平成 29 年 2 月 吉日
オーエスジーシステムプロダクツ株式会社
代表取締役社長 影山昭博

LHS 締付工具 一部仕様変更のお知らせ

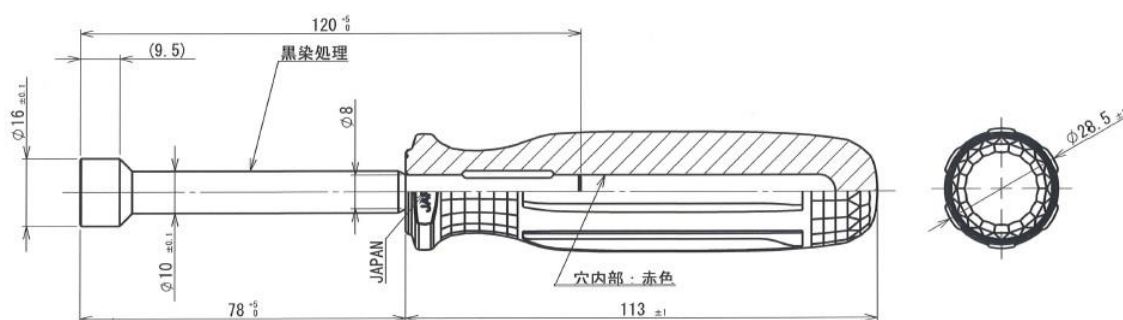
- 1) 実施日：平成 29 年 2 月 1 日受注分より（在庫なくなり次第切り替え）
- 2) 対象商品：LH スティックス締結工具 ハンドドライバー DLH8×150(商品コード 53959)
- 3) 仕様の変更：軸全長 150mm → 変更後 78mm
軸径 $\phi 9.5$ → $\phi 10$
品名 DLH8×150 → DLH8×78
